**Verslag huishoudelijke elektrische installatie op laagspanning en zeer lage spanning****Algemeen:**

Referentie: <b>006-20260519-01</b>	Datum controle: <b>19/05/2026</b>
Keurder: <b>006</b>

Eigenaar: <b>Tom Bols</b>	EAN-code: <b>541448820057375524</b>
Adres installatie: <b>Schepersstraat 20, 2300 - Turnhout</b>	Nummer teller(s): <b>1sag1105355516</b>
Distributienetbeheerder installatie: <b>Fluvius</b>	
Datum uitvoering installatie:	<input checked="" type="checkbox"/> Vóór 01/10/1981 <input type="checkbox"/> Tussen 01/10/1981 en 01/06/2020 <input type="checkbox"/> Vanaf 01/06/2020
Type:	<input checked="" type="checkbox"/> Wooneenheid <input type="checkbox"/> Niet-huishoudelijk <input type="checkbox"/> PV <input type="checkbox"/> Batterij <input type="checkbox"/> Laadpaal

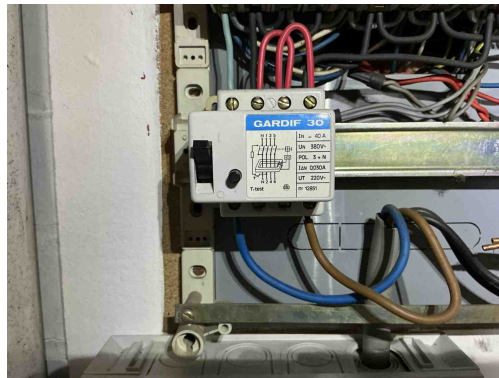
**D24** - De differentieelstroombeschermingsinrichtingen die worden geplaatst in huishoudelijke installaties dienen tenminste van het type A te zijn (Boek 1: 5.3.5.3).

*Opmerking: Hoofddiff*

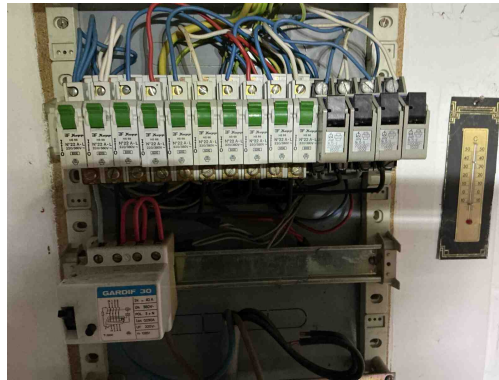
**D04** - De hoofddifferentieelstroominrichting is niet verzegelbaar (Boek 1: 4.2.4.3).

Kortsluitvermogen is niet voldoende.

*Opmerking: In een huishoudelijke installatie is deze minstens 3000A.*

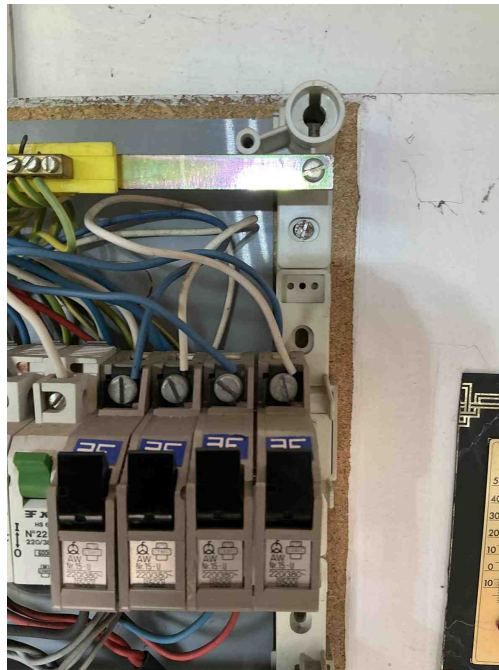
**D08** - De nodige markeringen op de beveiligingstoestellen ontbreken of zijn onleesbaar (Boek 1: 5.3.5.5).  
*Opmerking: Max stroom en curve ontbreken*

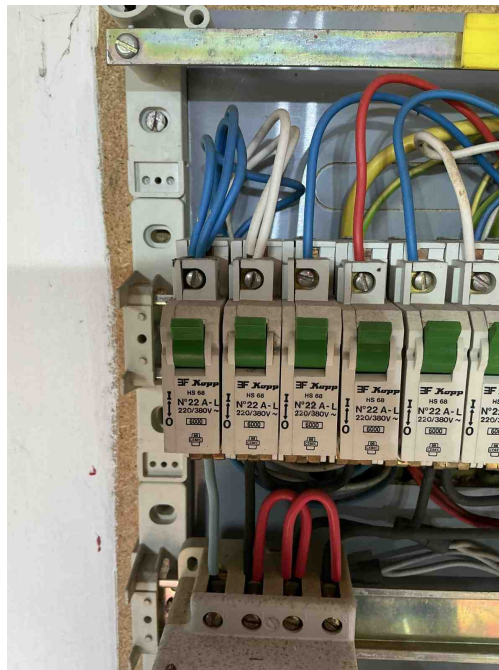
**T21** - Het elektrisch materieel is niet geplaatst volgens de voorschriften van de fabrikant/ regels van goed vakmanschap . (Boek 1: 1.4.1.3)  
*Opmerking: Schroeven bord1, te veel draden automaat kring1*

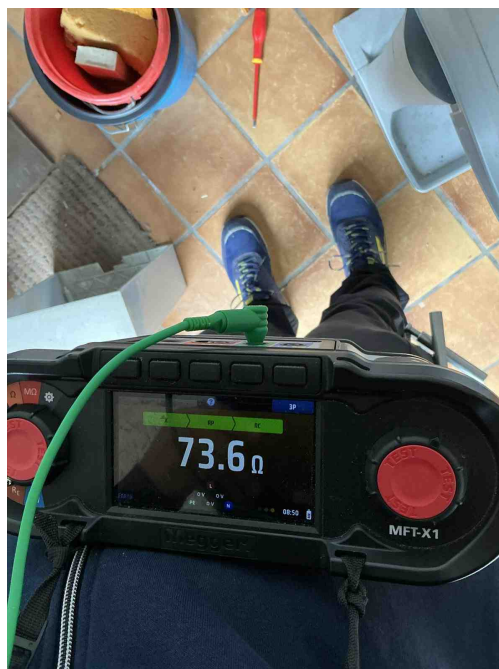
**T21** - Het elektrisch materieel is niet geplaatst volgens de voorschriften van de fabrikant/ regels van goed vakmanschap . (Boek 1: 1.4.1.3)

*Opmerking: Schroeven bord1, te veel draden automaat kring1*

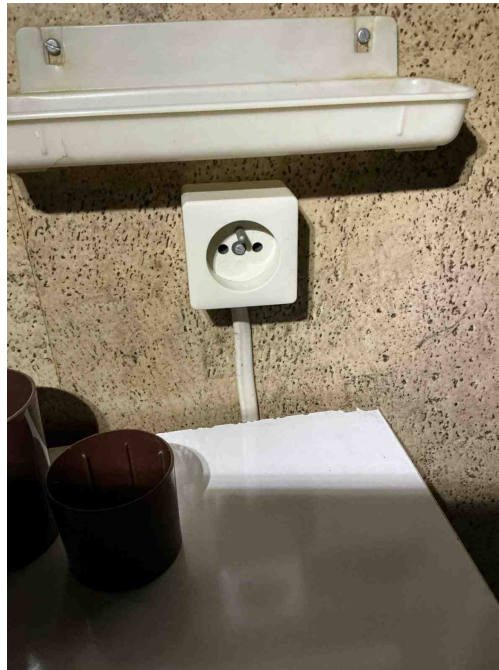
**A05** - De waarde van de spreidingsweerstand van de aardverbinding is te hoog (Boek 1: 5.4.2).

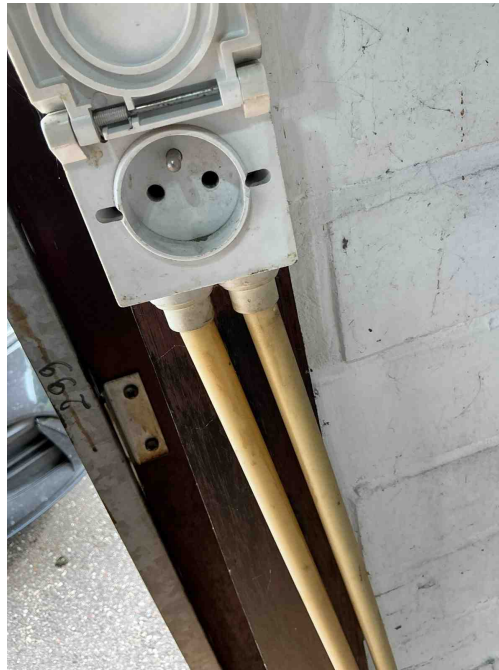
**T13** - Opbouwcontactdozen en/of -schakelaars zonder achterplaatje mogen niet rechtstreeks op een brandbare ondergrond bevestigd worden (Boek 1: 4.3.3.5).

*Opmerking: Badkamer 2*

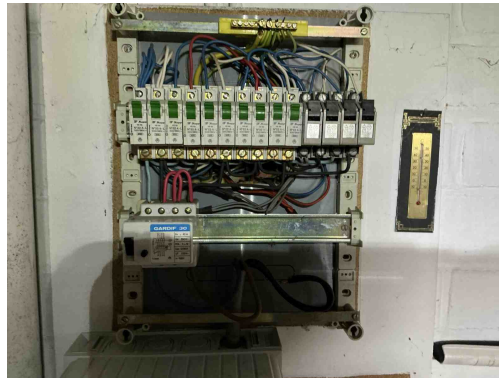
**B14** - Abnormale opwarming van de beveiligingen, schakelapparatuur, aansluitklemmen (Boek 1: 4.4.1.1).  
*Opmerking: Keuken*

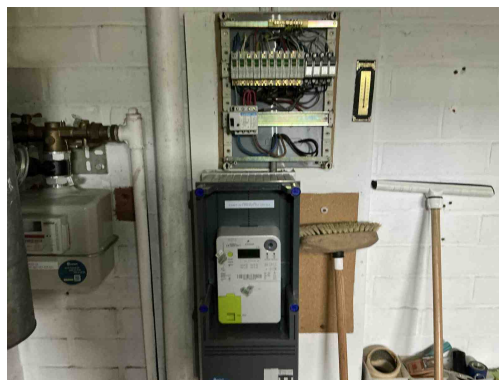
**C21** - Het gebruik van geleiders van het type VOB, zonder bijkomende afscherming is niet toegestaan (Boek 1: 5.2.9.6).  
*Opmerking: Cv ruimte*
